JY-127-1

第53条（多量の放射性物質等を放出する事故の拡大の防止）に係る説明書
-炉心損傷防止措置、格納容器破損防止措置の資機材及び手順-
<指摘回答（サイフォンブレイク）>

2022年3月29日

日本原子力研究開発機構 大洗研究所
高速実験炉部

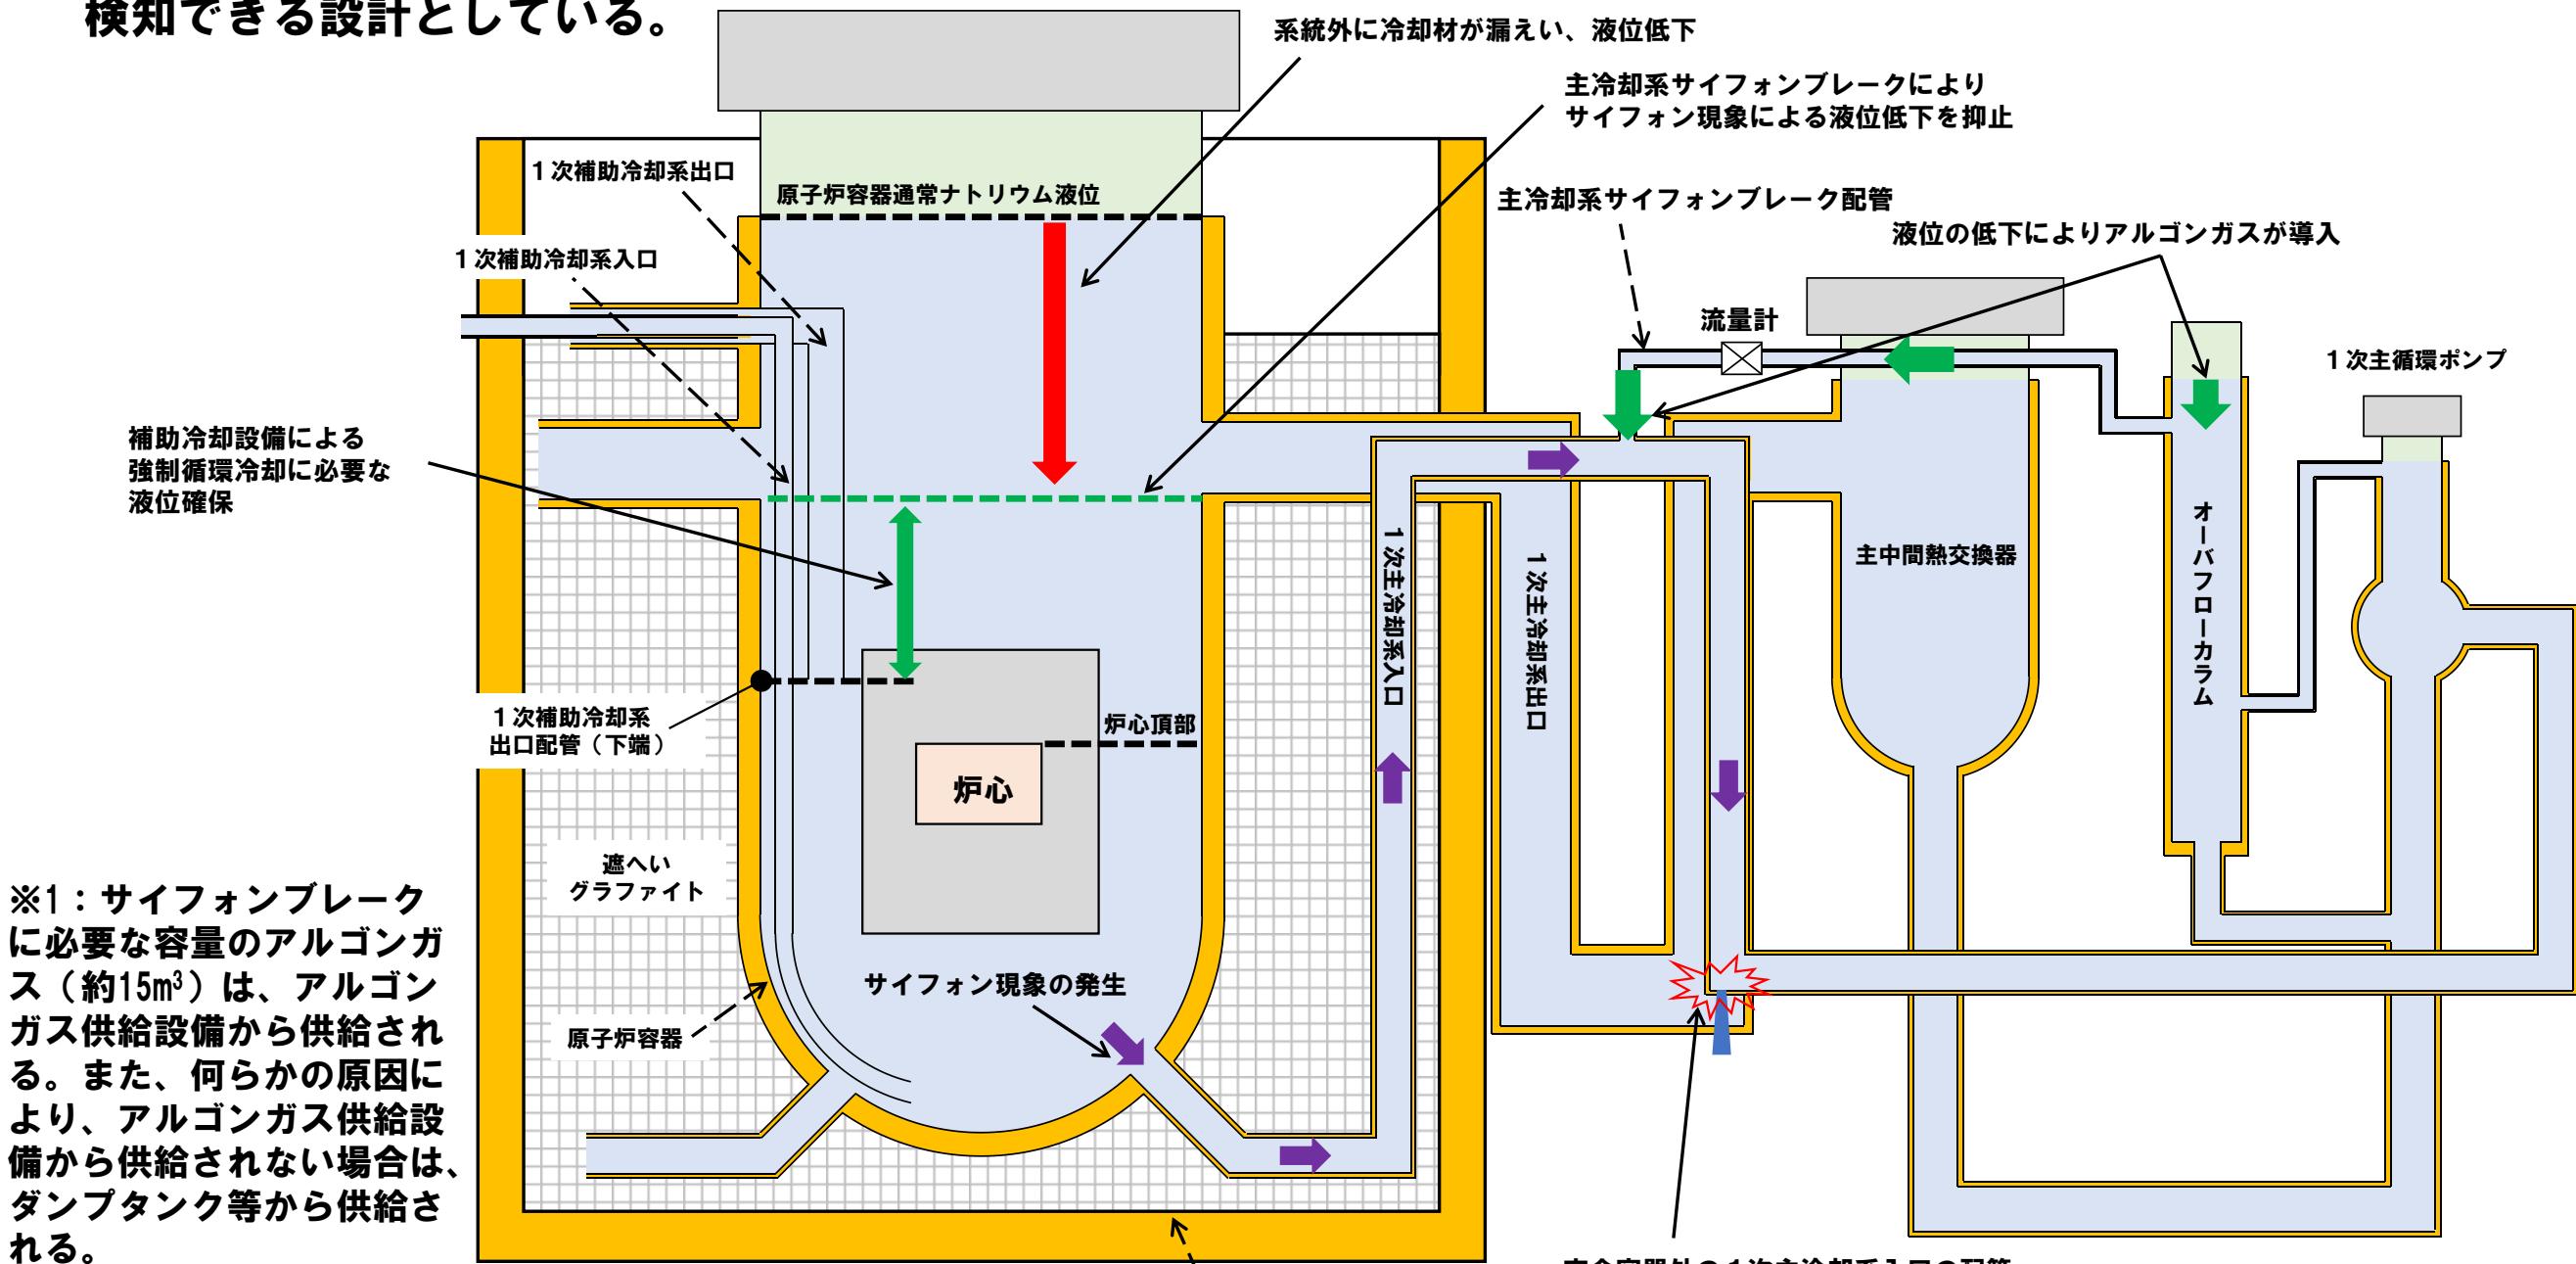
LORL (ii) 及びLORL (iii) のサイフォンブレイクの成立性について、必要なアルゴンガスの容量、既往の試験経験を踏まえた改善、ポンプモータの運転条件等を含めて整理して説明すること。また、ポンプモータの運転条件は、ULOFに対する沸騰回避のためのポンプモータ流量増大との関係も含めて整理すること。

- 安全容器より外側の1次主冷却系入口の低所配管（内管及び外管）が破損した際に、主冷却系サイフォンブレイク配管からアルゴンガスが導入されることにより、サイフォン現象による原子炉容器の冷却材液位の低下を抑止し、補助冷却設備の強制循環冷却に必要な液位を確保する。
- アルゴンガス※1は、配管等の適切な配置により、オーバフローカラムの液位低下に伴い、受動的に導入され（電源及び運転員操作不要）、運転員は炉内ナトリウム液面計の指示値により、主冷却系サイフォンブレイクの成否を確認する。
- 主冷却系サイフォンブレイク配管は、通常運転時に凝固・閉塞が生じることを防止するため、差圧により常時ナトリウムを流動させる設計とするとともに、配管内のナトリウムの流動を確認できるよう電磁流量計を設置し、運転員が常時監視している。なお、サイフォンブレイク配管内の流量が異常に低下した場合には、中央制御室に警報を発し、異常を検知できる設計としている。

※1：サイフォンブレイクに必要な容量のアルゴンガス（約15m³）は、アルゴンガス供給設備から供給される。また、何らかの原因により、アルゴンガス供給設備から供給されない場合は、ダンプタンク等から供給される。

1次補助冷却系サイフォンブレイクの誤開時の概念図

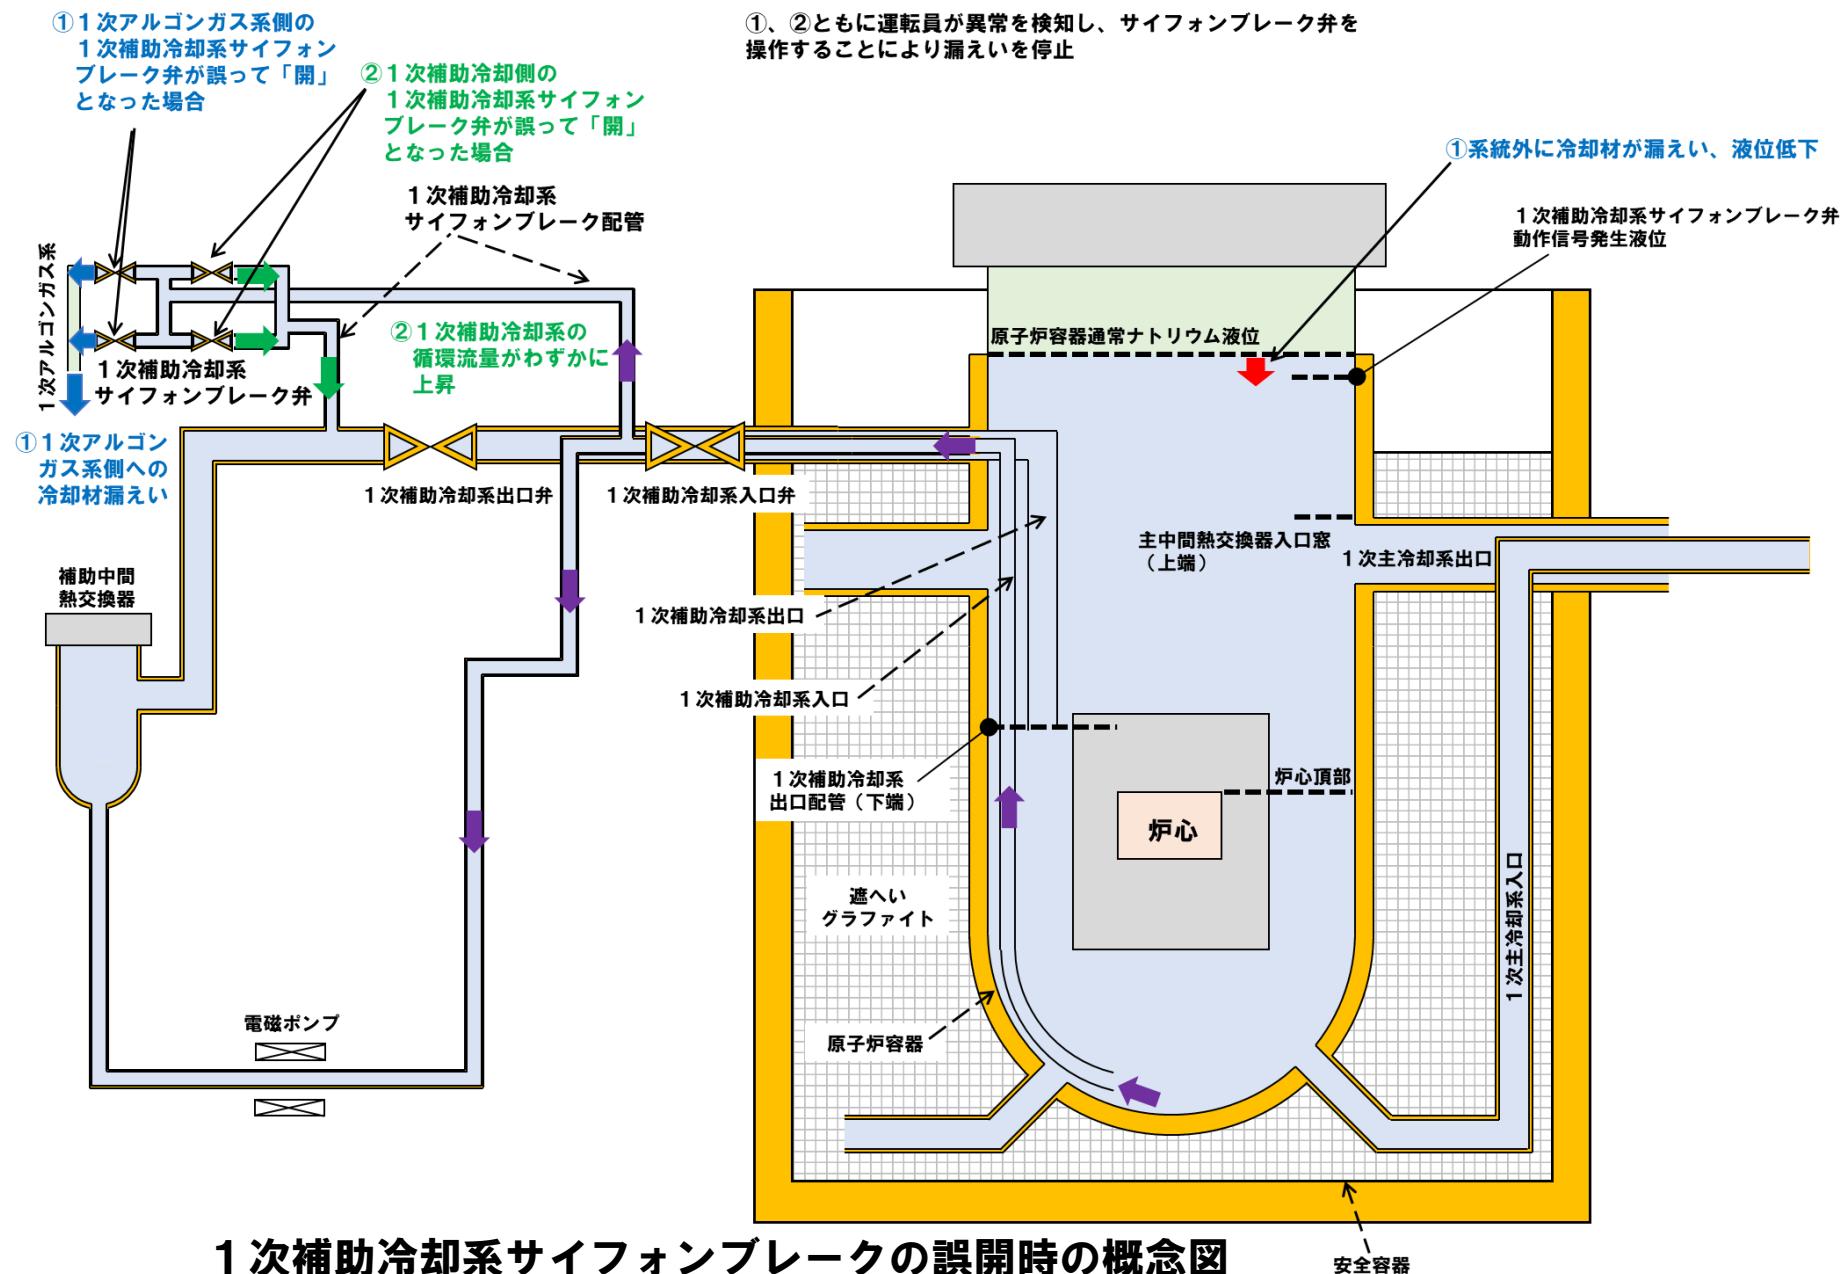
1次補助冷却系サイフォンブレイク弁が誤って開いた場合の悪影響について説明すること。

- 1次補助冷却系のサイフォンブレイク弁は、1次補助冷却系のナトリウム漏えいの検知（2 out of 28）、原子炉容器の冷却材液位低低（NsL-320mm）、ポニーモータ1台停止の条件が成立した場合に「開」となり、これらの故障時に誤って「開」となることはない。また、1次補助冷却系のサイフォンブレイク弁は、誤操作防止のために、操作スイッチにカバーを設置するとともに、運転中は操作禁止タグを取り付けることから、運転員の単一の誤操作により、誤って「開」となることはない。
- 上記の対策にも係わらず、仮に、1次補助冷却系サイフォンブレイク弁が誤って「開」となった場合の影響は以下のとおりである。

① 1次アルゴンガス系側の1次補助冷却系サイフォンブレイク弁が誤って「開」となった場合

1次アルゴンガス系と1次補助冷却系入口配管が連通する。通常運転時において、1次アルゴンガス系と1次補助冷却系入口配管が連通した場合、1次補助冷却系入口配管は、原子炉容器高圧プレナムから冷却材が流入しており、圧力は10kPa [gage] 以上である。他方、1次アルゴンガス系は、1kPa [gage] 以下に制御されていることから、アルゴンガスが原子炉冷却材バウンダリ内に混入することはなく、影響は原子炉冷却材の1次アルゴンガス系側への漏えいとして現れる。本原子炉冷却材の漏えいによる除熱能力低下の影響は設計基準事故の1次冷却材漏えい事故に包絡されるとともに、運転員が異常を検知し、操作することにより、漏えいを停止できる。

② 1次補助冷却系側の1次補助冷却系サイフォンブレイク弁が誤って「開」となった場合

1次補助冷却系入口配管と1次補助冷却系出口配管が連通する。この場合、1次補助冷却系の循環流量がわずかに上昇することが想定されるが、原子炉の冷却機能への影響は小さく、運転員が異常を検知し、操作することにより、漏えい（連通）を停止できる。
